**Avis délibéré de la mission régionale
d'autorité environnementale
Hauts-de-France sur le projet d'extension de carrière
sur les communes de Limont-Fontaine et Saint-Remy-du-Nord (59)
Étude d'impact de juin 2025**

n° 008083/GUNENV

AVIS DÉLIBÉRÉ n° 008083/GUNENV adopté lors de la séance du 23 décembre 2025 par
la mission régionale d'autorité environnementale Hauts-de-France

Remise en état finale (source : livret 1 page 18)

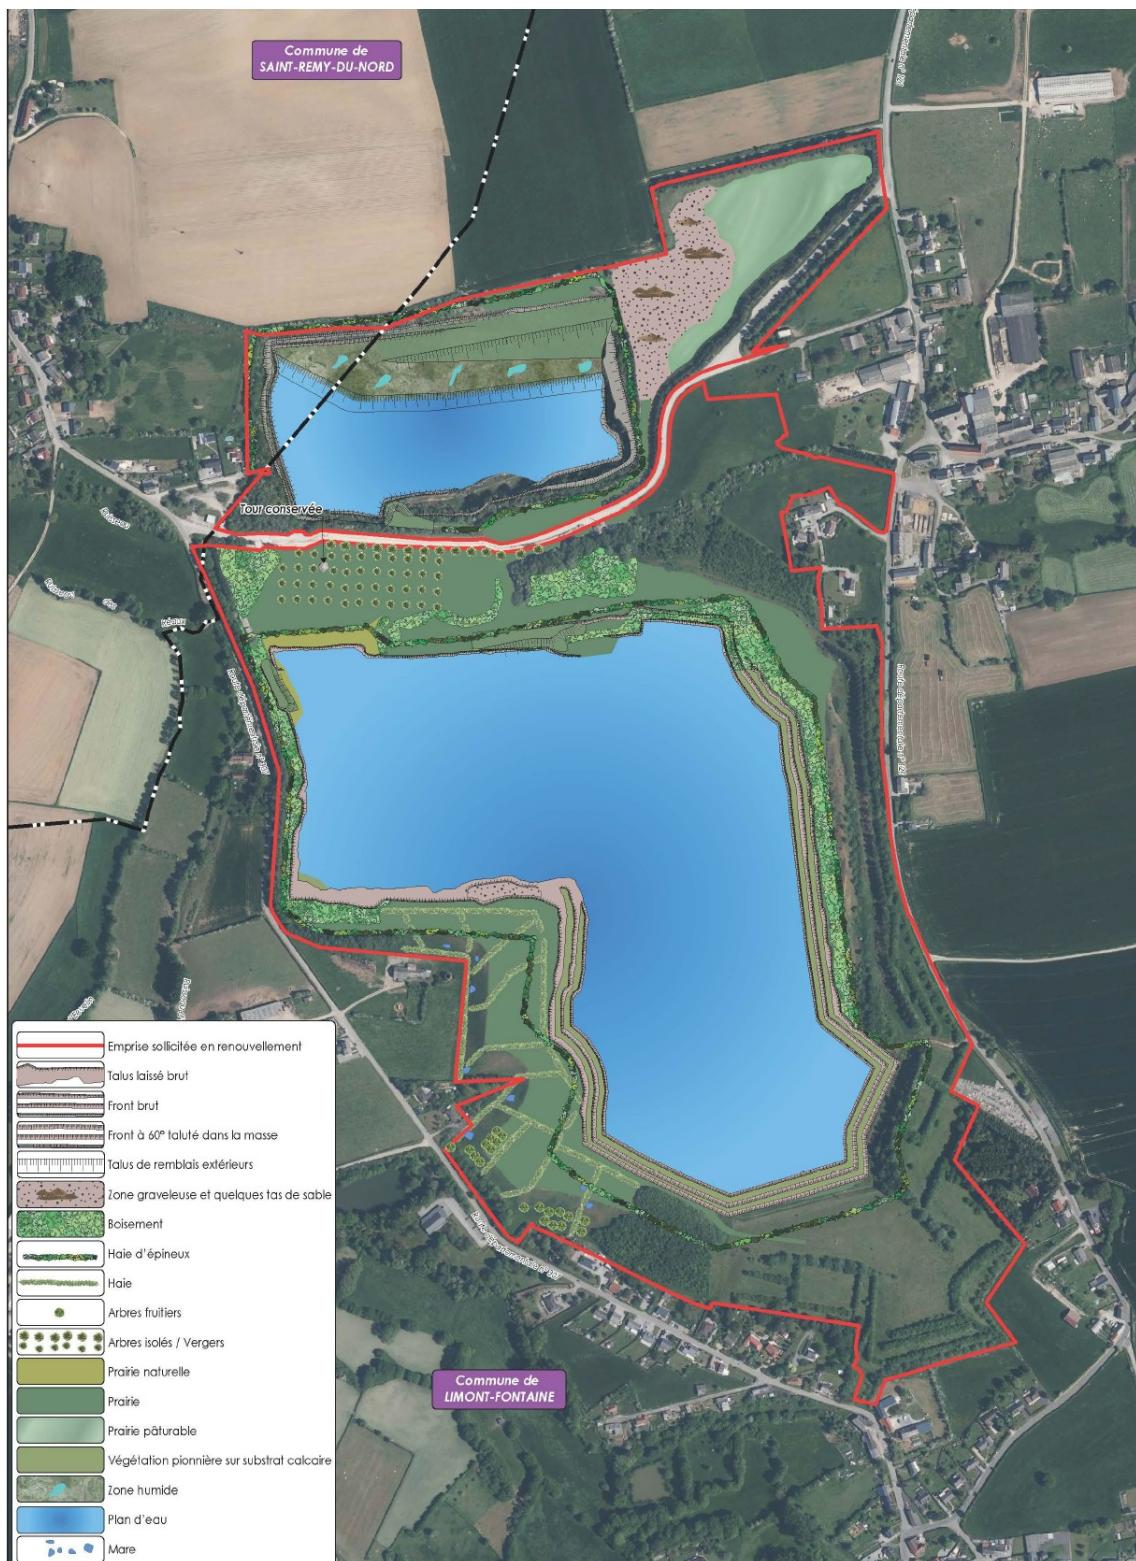
L'impact du projet doit aussi s'évaluer par rapport à l'arrêt de l'exploitation en 2026 et la remise en état prévue dans l'autorisation actuelle. Il convient donc de bien décrire le projet de remise en état en vigueur.

L'autorité environnementale recommande de décrire la remise en état prévue dans l'autorisation actuelle et d'analyser les évolutions apportées à cette remise en état.
